工程指示 / 要求簡箋(E.I.)

工程指示編號：EI / 16307 / 23

工程名稱：將軍澳日出康城 11

工程項目：幕牆單元件落架事宜

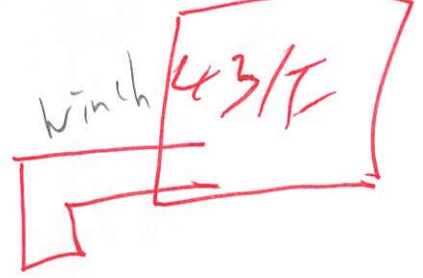
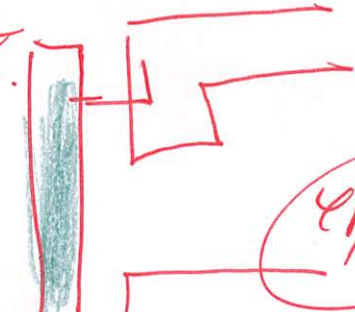
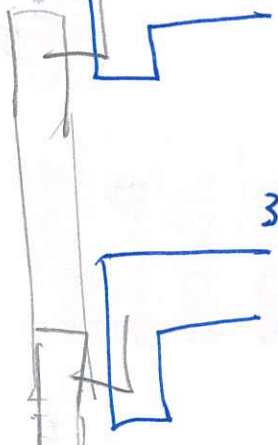
按地盤通知，有關單元件落架，因應現場吊船或吊路軌的安裝樓層環境問題，N-2 的樓層，即 T1 36/F 單元要獨立一架，不可和 35/F，37/F 混在一架。

而 T2, T3 41/F 單元要獨立一架，不可和 40/F，42/F 混在一架。

避免單元件來到地盤時因現場問題而未能安裝，亦避免出現地盤囤積單元件的情況。
